HT-201-4

HTTR 設工認 第 4 回申請の再申請(R2.3.30)の  
コメントに係る回答  
(BDBA)

日本原子力研究開発機構 大洗研究所

第4回申請の一部補正(R2.3.30)に対する確認事項 (No.11 R2/6/12)：第4編 (BDPA)

図1 夏海湖の取水位置の代表例

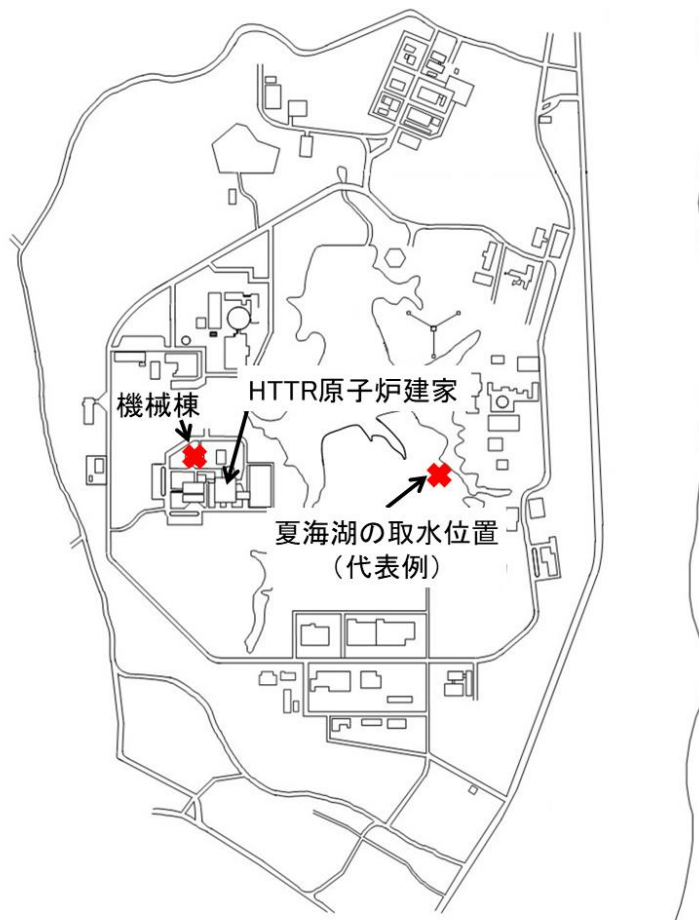
夏海湖から消防自動車までの揚水及び消防自動車から使用済燃料貯蔵プールへの注水について、消防自動車のポンプがB-2級以上であれば十分可能であることを具体的に説明すること。

夏海湖からの揚水場所の代表位置として示す図1の位置では、消防自動車はT.P.+約32m（国土地理院地図：<https://maps.gsi.go.jp/>）に駐車し、T.P.約+27mの夏海湖から揚水する。消防車の吸水口の高さを約1mとする場合、約6mの高さを揚水する必要がある。このため、設計仕様に「6.5m以上の高さを揚水できること」を追加する。
